Anlage 1

Technische Erläuterungen und UVP-Bericht zur zweiten Planänderung der

110-/380-kV-Höchstspannungsfreileitung **Pkt. Metternich – Niederstedem, Bl. 4225**

im Abschnitt: **UA Wengerohr – UA Niederstedem**

Abbildung 2: Lageplanausschnitt der Mastverschiebung Mast Nr. 200 und der daraus resultierenden Umlegung des bestehenden Weges und des begleitenden Grabens.

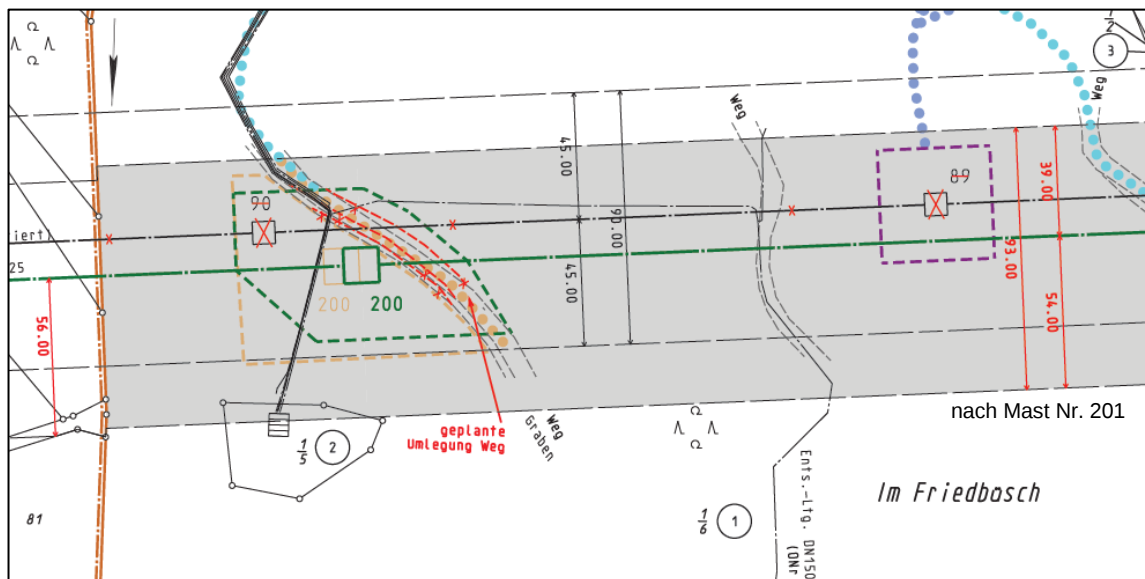
Der beantragte Maststandort Nr. 200 der geplanten 110-/380-kV-Höchstspannungsfreileitung Pkt. Metternich – Niederstedem im Abschnitt UA Wengerohr – UA Niederstedem, Bl. 4225, befindet sich in der Gemarkung Dreis, in der Nähe zu den Anlagen des zentralen Hochbehälters des Zweckverbands Wasserversorgung Eifel-Mosel (ZWEM), der die Ortschaften Salmtal und Dreis versorgt. Geplant ist eine Verschiebung des Maststandortes Nr. 200 um ca. 7 m in westliche Richtung innerhalb der Leitungsachse (siehe Anlage 4.1, Anlage 7.1.4 und 7.1.5, Anlage 8.1.4, Anlage 9.1 und Anlage 10.5.3).

Nach Stellungnahme des ZWEM, befindet sich der beantragte Maststandort Nr. 200 auf den Anlagen des Zweckverbandes. Durch die geplante Verschiebung des Maststandortes Nr. 200 wird der Mindestabstand von 5 m zur bestehenden Wasserleitung bzw. zum Steuerkabel eingehalten. Der Abstand von Mast Nr. 200 beträgt dann ca. 7 m zu den Anlagen des ZWEM.

Zusätzlich wird der Mast Nr. 200 durch die Verschiebung bis in den bestehenden Weg hineinragen, sodass dieser zusammen mit dem begleitenden Graben geringfügig umgelegt werden muss. Die Verschiebung von Weg und Graben beträgt ca. 4 Meter hangabwärts in südwestliche Richtung. Mögliche Eingriffe in den Wald werden durch eine umweltfachliche Bewertung ermittelt und sofern erforderlich durch eine Nachkompensation ausgeglichen. Neu- und Mehrbetroffenheiten werden durch die Umlegung nicht ausgelöst.

Abbildung 4: Lageplanausschnitt der Mastverschiebung Mast Nr. 236.

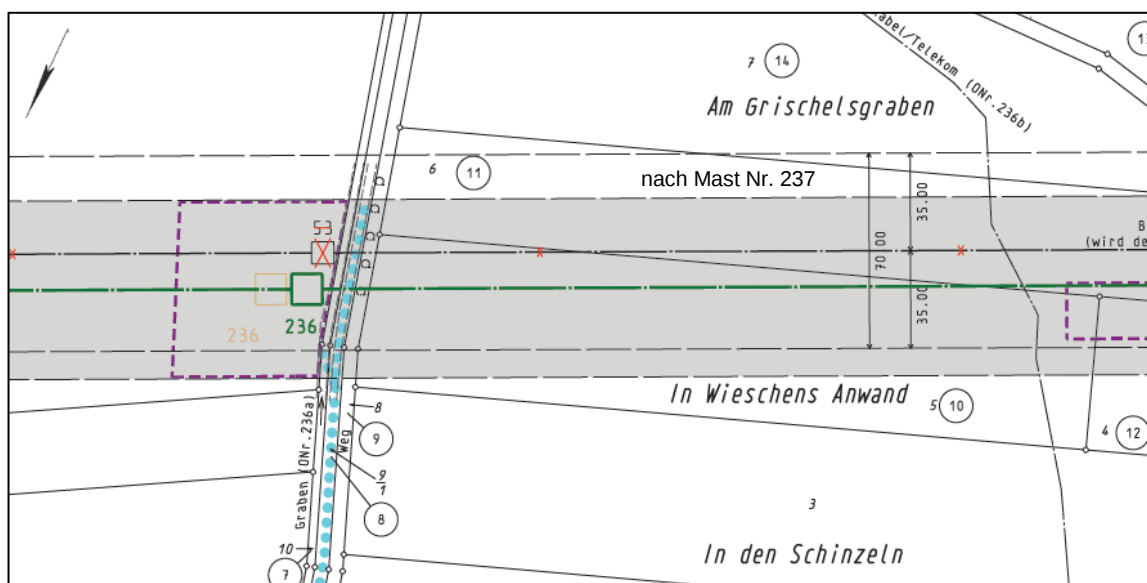
Der beantragte Maststandort von Mast Nr. 236 ist in der Gemarkung Orenhofen gelegen und befindet sich in einer Entfernung von ca. 18 m zum nächstgelegenen landwirtschaftlichen Weg, der von einem Entwässerungsgraben begleitet wird. Geplant ist eine Verschiebung des Maststandortes in der Leitungsachse um ca. 13 m in westliche Richtung, sodass der Mast näher am Weg bzw. am Graben gegründet wird (siehe Anlage 4.1, Anlage 7.1.9 und 7.1.10, Anlage 9.1 und Anlage 10.5.7).

Auf Anregung des Grundstückseigentümers wurde eine Verschiebung des geplanten Mastes Nr. 236 entsprechend des derzeitigen Bestandsmastes Nr. 53 der Bl. 2409 (zu demonstrieren) bis an den landwirtschaftlichen Weg bzw. bis an den begleitenden Entwässerungsgraben heran geprüft, um die Beeinträchtigungen hinsichtlich der Bewirtschaftung der betroffenen Fläche möglichst zu minimieren. Die Prüfung ergab, dass eine Mastverschiebung von ca. 13 m in westliche Richtung bis an den Entwässerungsgraben heran möglich ist, da es sich hierbei um kein Gewässer, sondern um eine Vorflut zum weiter entfernt verlaufenden Grundsgaben (Gewässer 3. Ordnung) handelt.

Abbildung 5: Von der Mastverschiebung am Mast Nr. 236 betroffene Biotoptypen.

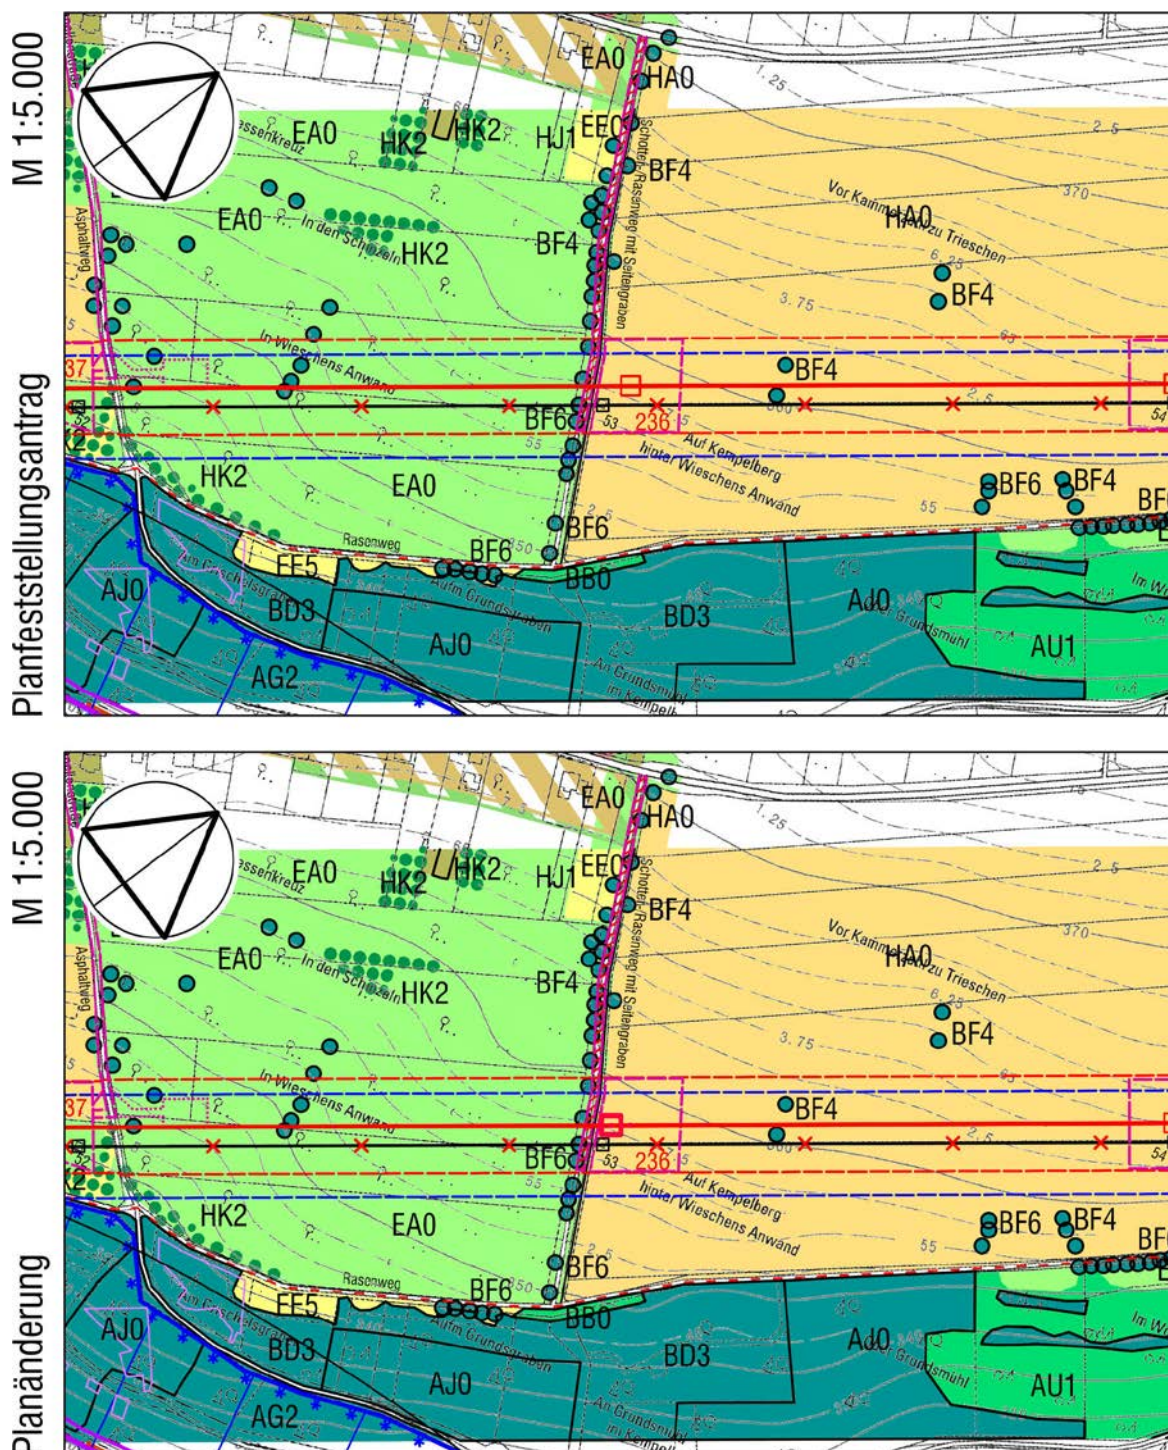
Die Verschiebung des Mastes Nr. 236 im Bereich eines intensiv genutzten Ackers in der Achse der geplanten Leitung im vorhandenen Schutzstreifen um ca. 13 m in westlicher Richtung führt nicht zu zusätzlichen Eingriffen im Sinne des BNatSchG. Die beantragte Zuwegung und Arbeitsfläche werden nicht in ihrer Lage verändert. Nach Rücksprache mit

dem Fachbereich Umwelt, Gewässerschutz des Eifelkreises Bitburg-Prüm im Dezember 2020 bestehen aus Sicht der Unteren Wasserbehörde keine Bedenken gegen die Verschiebung des geplanten Mastes Nr. 236 in Richtung Gleichschritt zum Bestandsmast Nr. 53 der Bl. 2409 an den landwirtschaftlichen Weg mit begleitendem Entwässerungsgraben, da es sich hier nicht um ein Gewässer, sondern um eine Vorflut zum weiter entfernt verlaufenden Grundsraben (Gewässer 3. Ordnung) handelt. Die Abstandsvorgaben gemäß Landeswassergesetz RLP sind für den Vorfluter nicht anzuwenden und bleiben somit unberücksichtigt.

Abbildung 6: Lageplanausschnitt zur Verortung der Masterhöhung Mast Nr. 212.

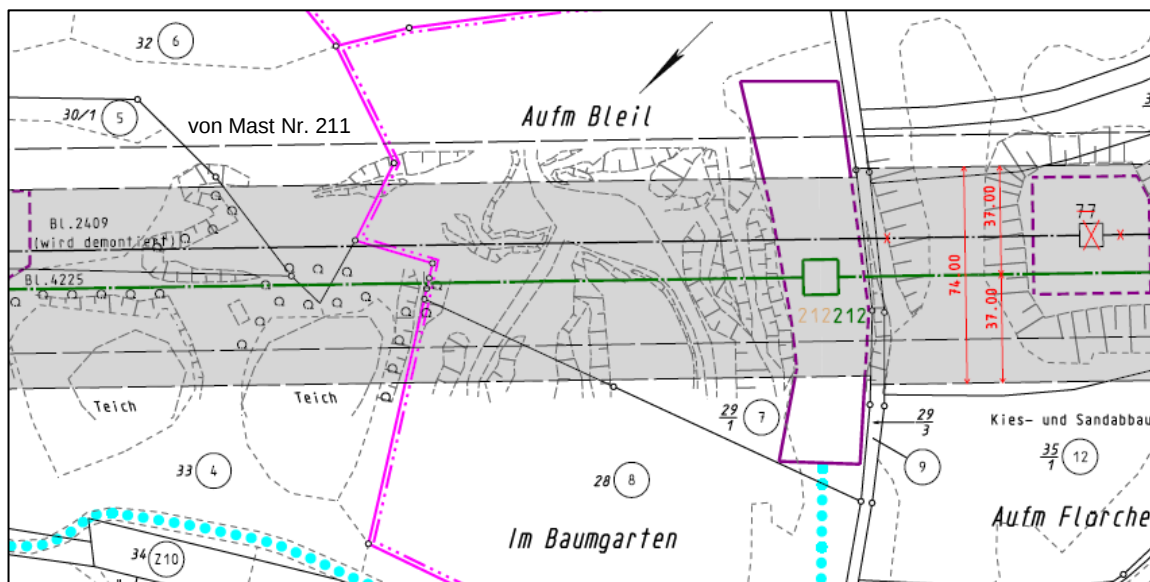
Der beantragte Mast Nr. 212 soll mit einer Masthöhe von 72,5 m über Erdoberkante (EOK) auf dem Gelände einer ehemaligen Kiesgrube in der Gemarkung Dodenburg errichtet werden, die sich bis heute in Rekultivierung befindet. Geplant ist eine Erhöhung des Mastes um ca. 3 m auf 75,5 m über EOK (siehe Anlage 4.1, Anlage 7.1.7 und Anlage 10.5.4).

Die Erhöhung des Mastes Nr. 212 ergibt sich aus der aktuell geplanten Geländehöhe von 326,83 m über Normalhöhennull (NHN) (EOK), die 3,8 m unter der ursprünglich angenommenen Geländehöhe von 330,63 m über NHN (EOK) verbleibt. Dementsprechend wird der Mast Nr. 212 um ca. 3 m verlängert, um die niedrigere Geländehöhe auszugleichen und den erforderlichen Abstand zwischen der EOK und dem Leiterseildurchhang zu

gewährleisten. Dadurch, dass die aktuell geplante Geländehöhe ca. 3,8 m unter der ursprünglich angenommenen Geländehöhe verbleibt und der Mast lediglich um ca. 3 m erhöht wird, verringert sich die Masthöhe über NHN insgesamt von 403,13 m auf 402,33 m um 0,8 m.

Abbildung 7: Erweiterte Kompensationsmaßnahme M5.

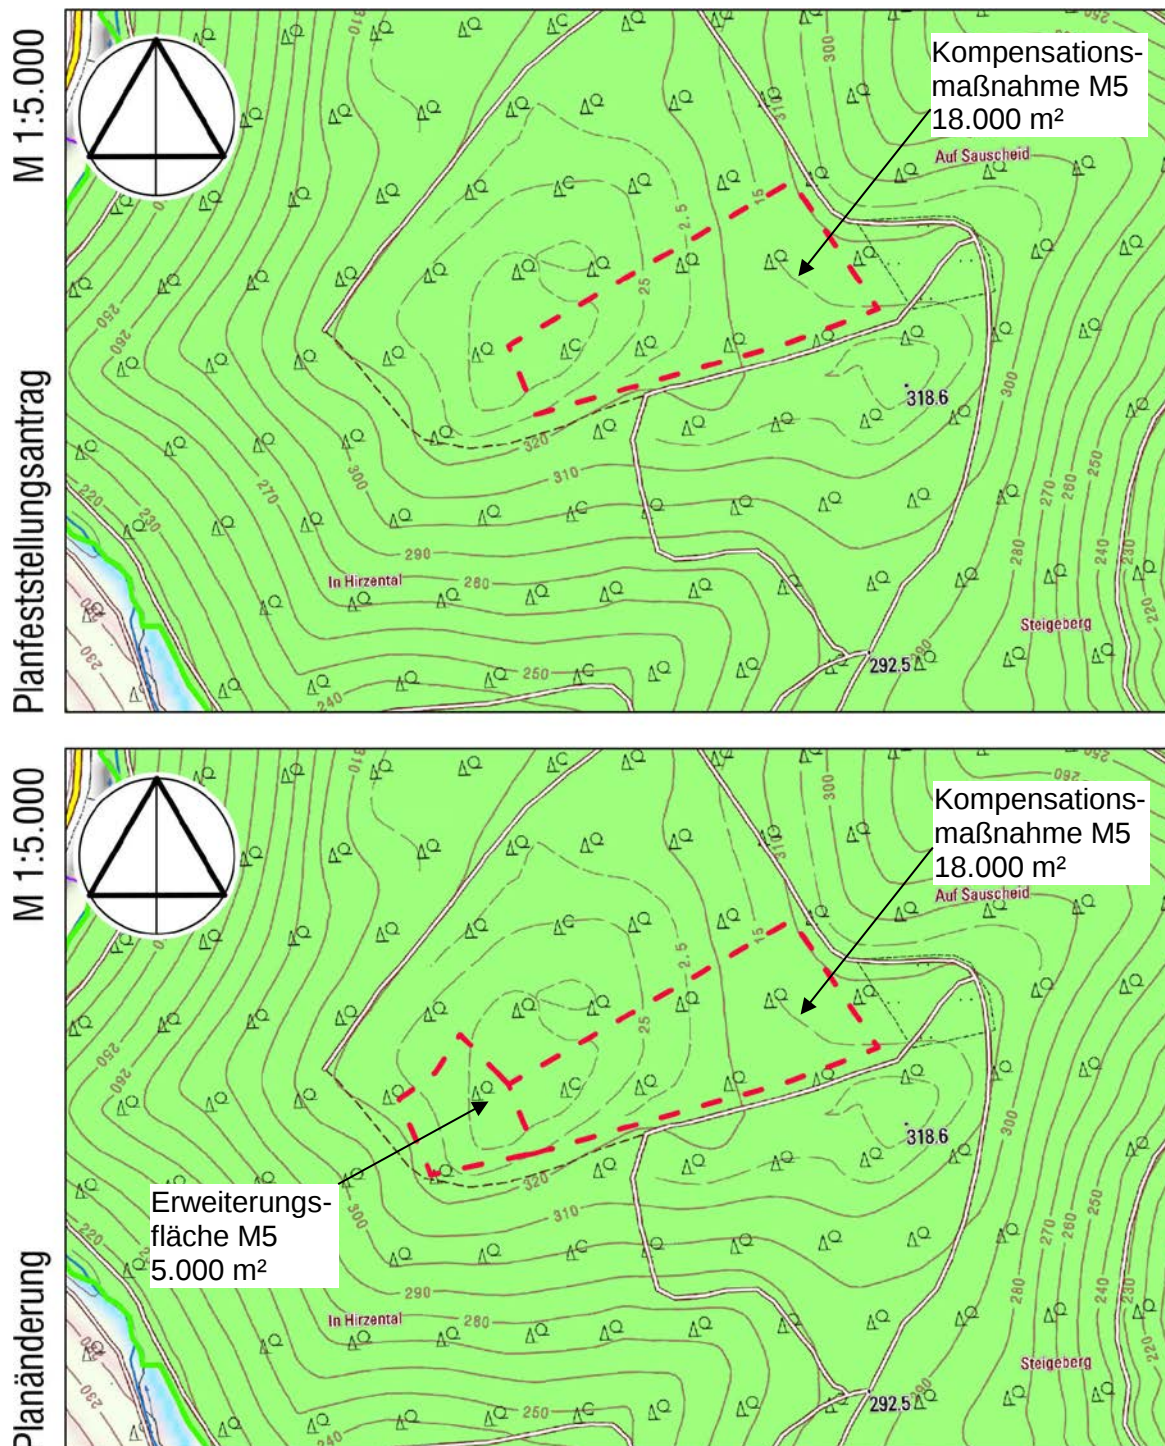
Aufgrund eines zusätzlichen Defizits im Naturraum Eifel und Vennvorland durch eine nicht realisierbare Aufwertung im Bereich der geplanten Demontage der Bl. 2326 (s. Anlage 14.1, Kapitel 6.4.3 der Antragsunterlagen) sind eine Erweiterung der Maßnahme M5 um 5.000 m² und eine zusätzliche Kompensationsmaßnahme M4 zu entwickeln, da die ursprüngliche Maßnahme M5 nicht im erforderlichen Umfang erweitert werden kann.

Die oben beschriebene Maßnahme M4 auf einer Fläche von 0,9 ha ist in Kombination mit der erweiterten Maßnahme M5 auf einer Fläche von 1,8 ha + 0,5 ha geeignet, das Defizit im Naturraum Eifel und Vennvorland in Höhe von 127.649 Einheiten durch die Aufwertung von zwei Douglasien-Reinbeständen zu zwei Buchen-Douglasien-Mischbeständen zu kompensieren.

M5 (Antragsunterlagen):	$18.000 \text{ m}^2 * 4 \text{ öE/m}^2 = 72.000 \text{ Einheiten}$
M5 (Erweiterungsfläche):	$5.000 \text{ m}^2 * 4 \text{ öE/m}^2 = 20.000 \text{ Einheiten}$
M4 (zusätzlich):	$9.000 \text{ m}^2 * 4 \text{ öE/m}^2 = 36.000 \text{ Einheiten}$
Gesamt:	$32.000 \text{ m}^2 * 4 \text{ öE/m}^2 = 128.000 \text{ Einheiten}$

Abbildung 9: Lageplanausschnitt der Erweiterung der Zuwegung zu Mast Nr. 196.

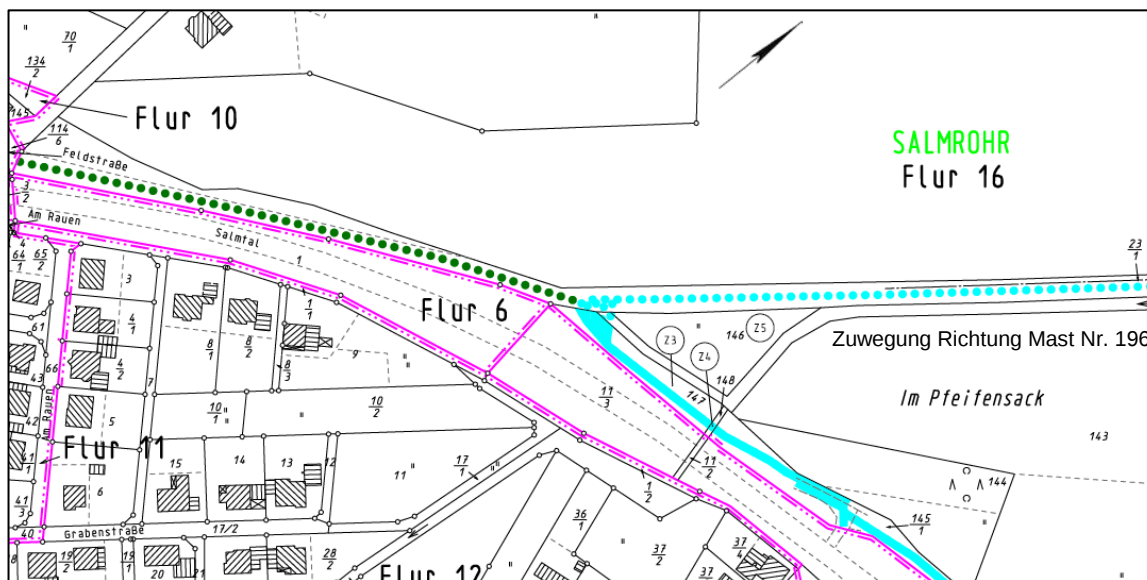
Die beantragte Zuwegung zu Mast Nr. 196 (und Nr. 195) befindet sich in der Gemarkung Salmrohr und reicht im Lageplan 7.1.3 (Blatt 5a) der eingereichten Planfeststellungsunterlagen bis zum Weg an der Abzweigung zur Zuwegung zu den Masten Nr.188 – 194. Geplant ist eine Erweiterung der Zuwegung auf einer Länge von 250 m, entlang des Weges, der ebenfalls zur Zuwegung der Masten Nr. 188 – 194 führt, ausgehend vom Abzweig der Zuwegungen bis zur „Feldstraße“ (siehe Abbildung 9).

Die Zuwegung zu Mast Nr. 196 (inkl. zu den über ein Teilstück derselben Zuwegung zu erreichenden Masten Nr. 188 – 195) muss erweitert werden, da sie nicht bis zur nächsten dem öffentlichen Verkehr gewidmeten Straße (Feldstraße) reicht.

Abbildung 10: Von der Zuwegung zum Mast Nr. 196 betroffene Biotoptypen.

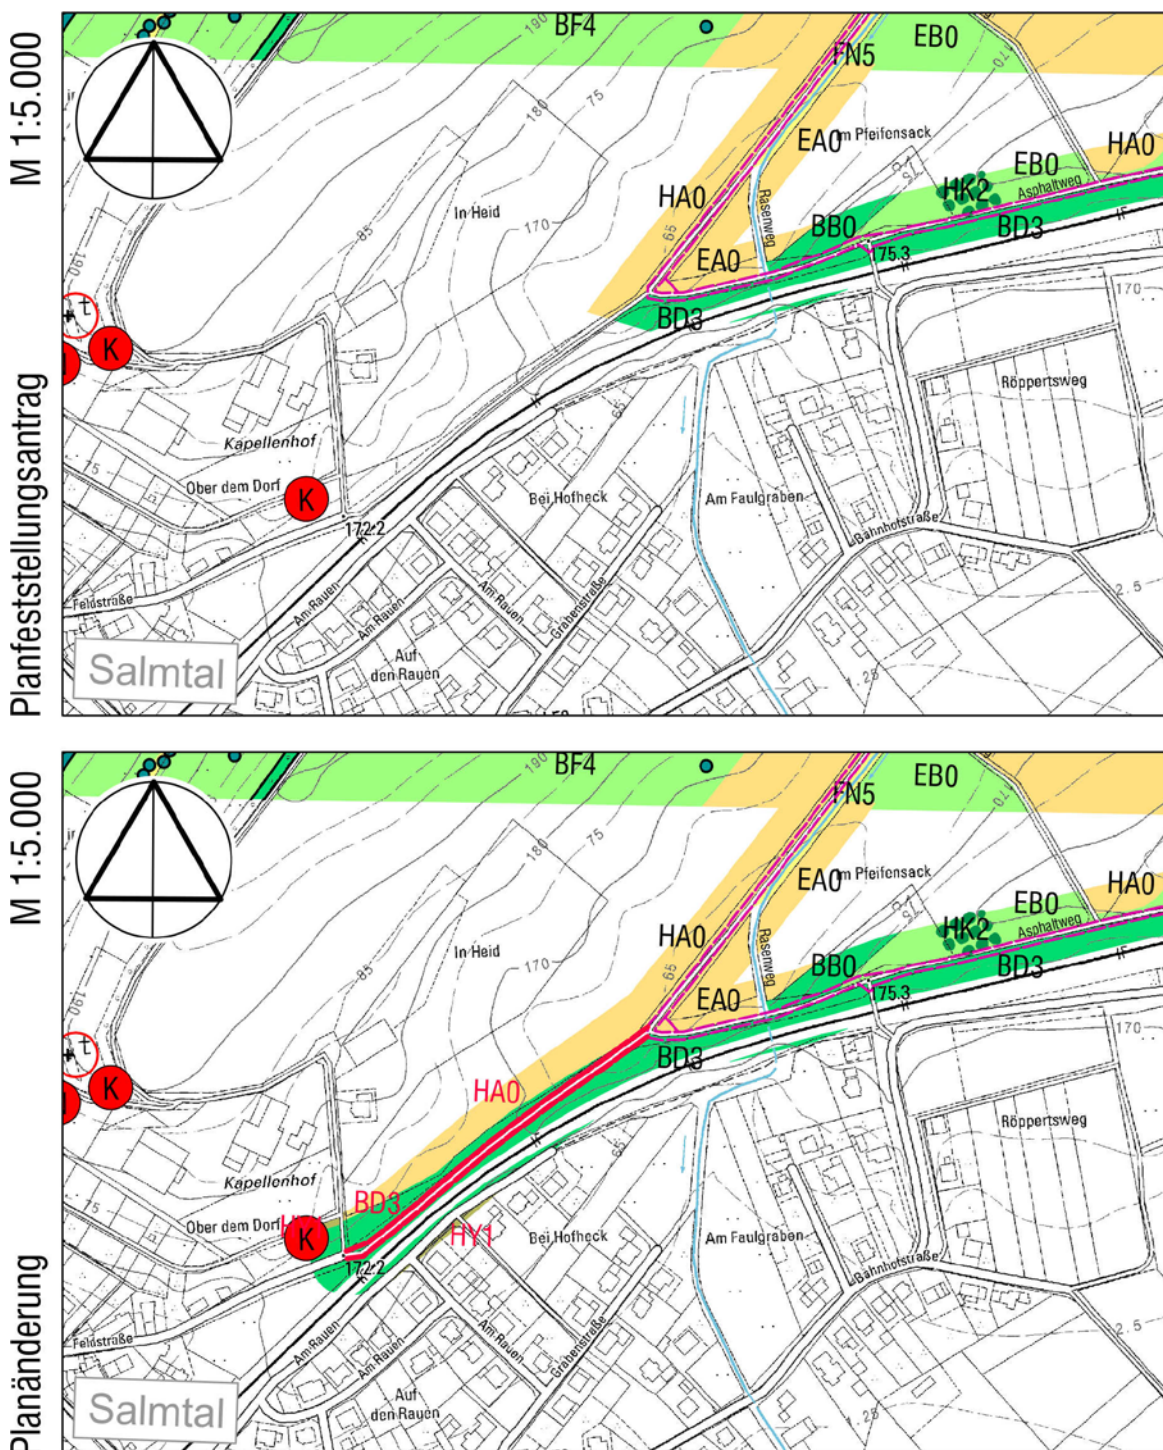
Die Inanspruchnahme eines vorhandenen asphaltierten Weges mit ggf. temporärer Verbreiterung im Bereich des vorhandenen Banketts führt nicht zu einem Eingriff im Sinne des BNatSchG. Die zusätzlich in Anspruch genommenen Flächen können sich in kurzer Zeit wieder regenerieren und der ursprüngliche Zustand stellt sich dann wieder ein.

Abbildung 11: Lageplanausschnitt der Erweiterung der Zuwegung zu Mast Nr. 197.

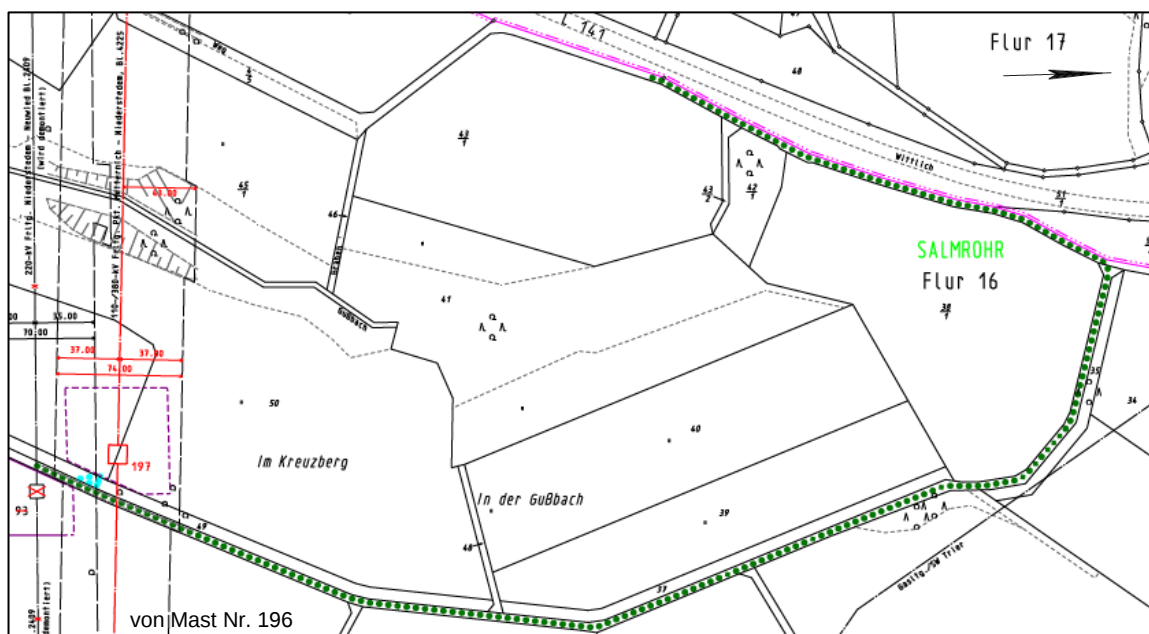
Die beantragte Zuwegung zu Mast Nr. 197 liegt in der Gemarkung Salmrohr und reicht vom geplanten Maststandort bis zum direkt angrenzenden Weg. Geplant ist eine Erweiterung der Zuwegung entlang des Weges vom geplanten Maststandort ausgehend bis zur L 141 auf einer Länge von ca. 1060 m (siehe Abbildung 11).

Die Zuwegung zu Mast Nr. 197 muss erweitert werden, da sie nicht bis zur nächsten dem öffentlichen Verkehr gewidmeten Straße (L 141) reicht.
